- 【前回検討委員会における意見を踏まえた変更点(1階)】
- ・駐車場の位置の変更(2案にて検討中)
  - ・にぎわい広場の確保(駐車場の形状変更)
  - ・階段手摺の水平部分の延長(生涯学習センター南側階段の拡大)

- 【その後の設計協議による調整事項(1階)】
- 防災・行政
- ・エントランスを「市民ホール」と名称変更
  - ・西側柱間(Xa4-Xa5)距離の調整 ※面積調整のため(災害警戒連絡室・警備員室・執務室の面積調整)
  - ・防災倉庫を災害用倉庫へ名称変更
  - ・機械室を移動(WCのレイアウトを変更)

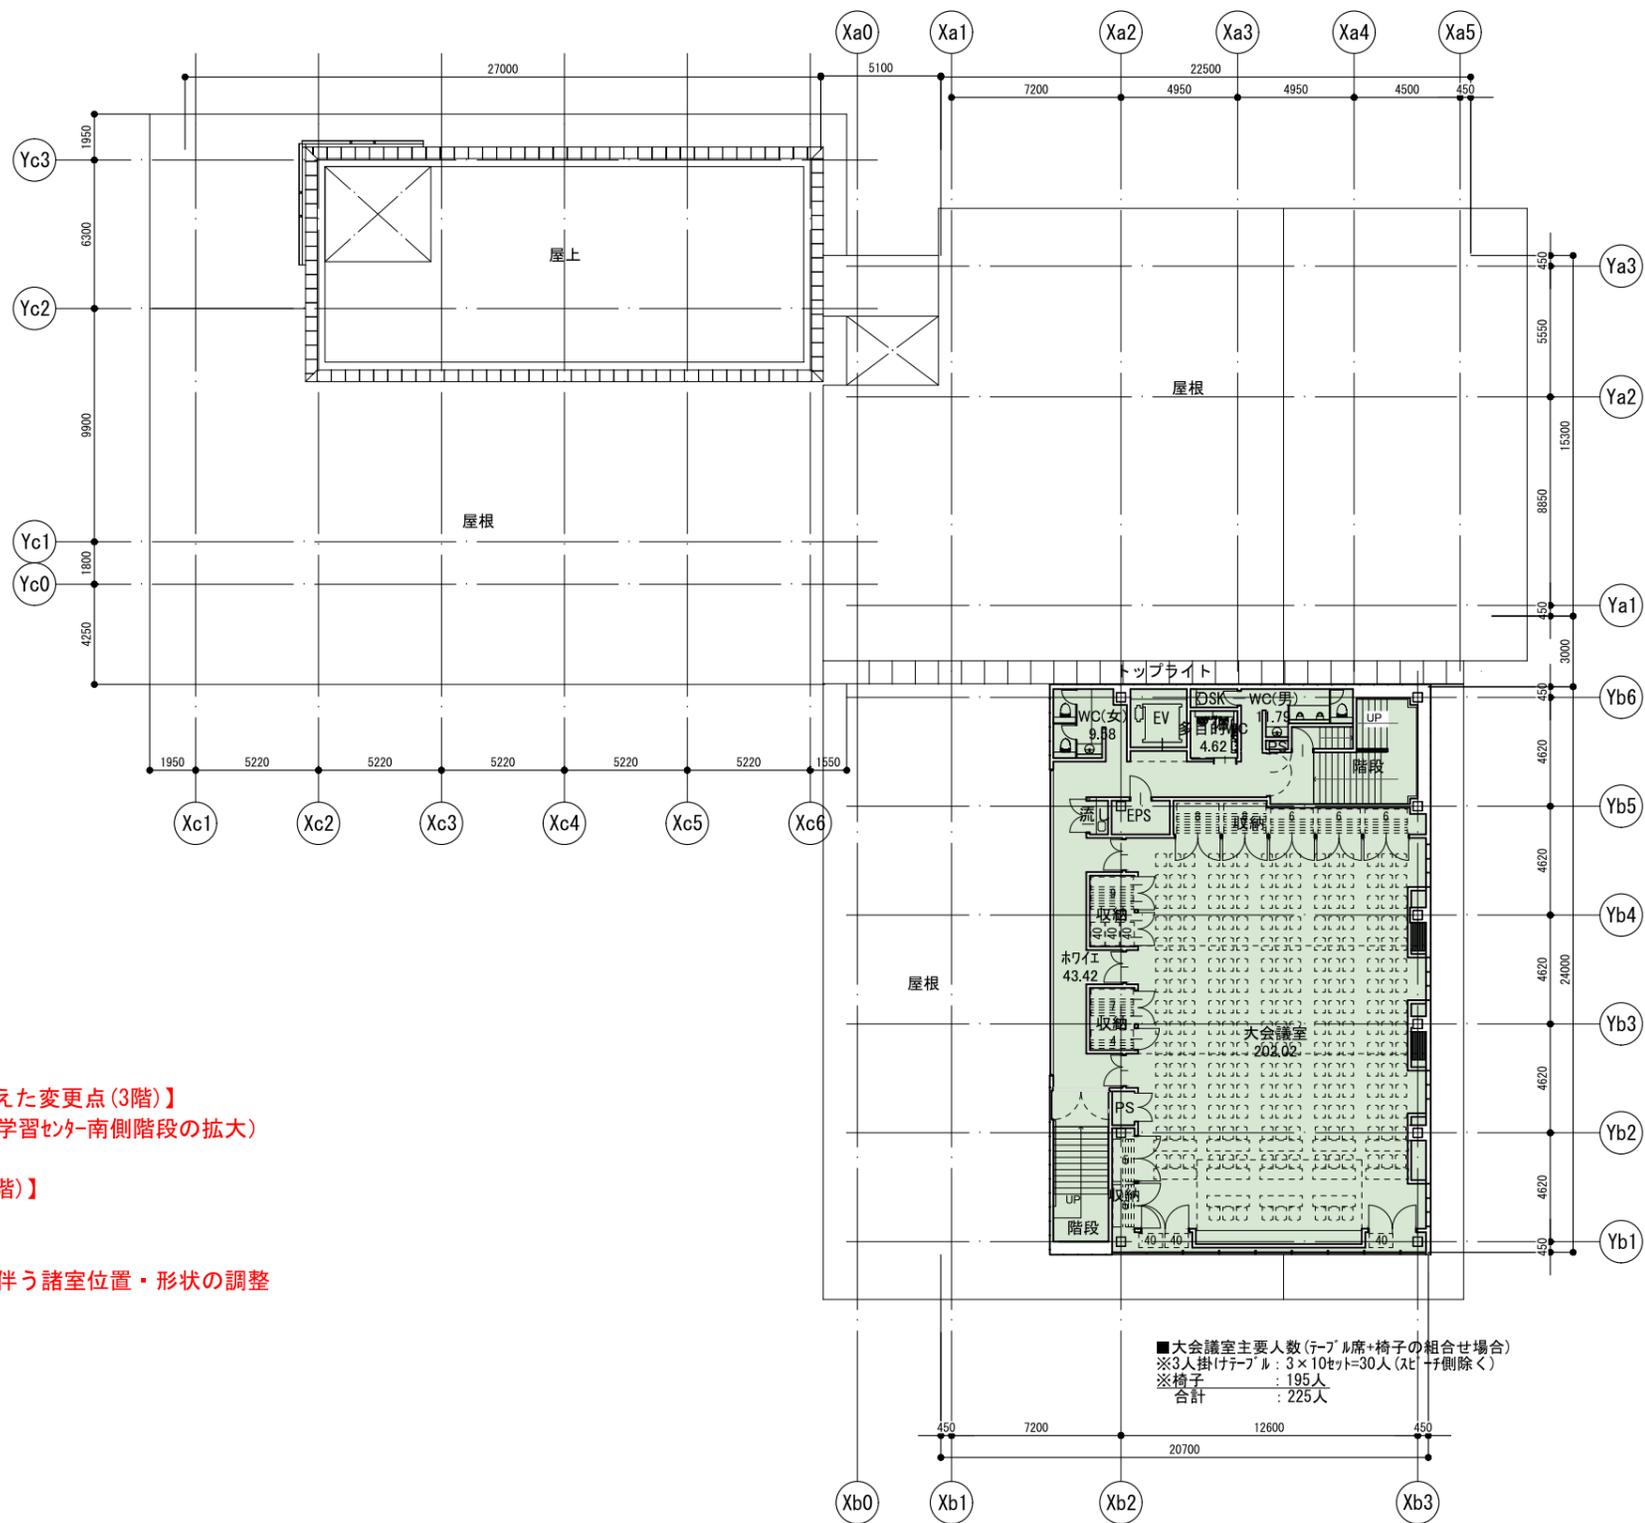
- 生涯学習センター
- ・図書館の子どもスペースの拡大

- 健康・医療
- ・設備配管スペース(PS, EPS)の確保に伴う諸室に位置調整
  - 倉庫を階段室下部に移動し、生理検査室から階段までの諸室を西側に移動

- その他
- ・各所設備配管スペース(PS, EPS)の確保に伴う諸室位置・形状の調整
  - ・生涯学習センター南東側にウッドデッキを新設
  - ・敷地南側の歩道を修正
  - ・東団地側のスクールバス・駐車場(10台)の緑石ライン修正
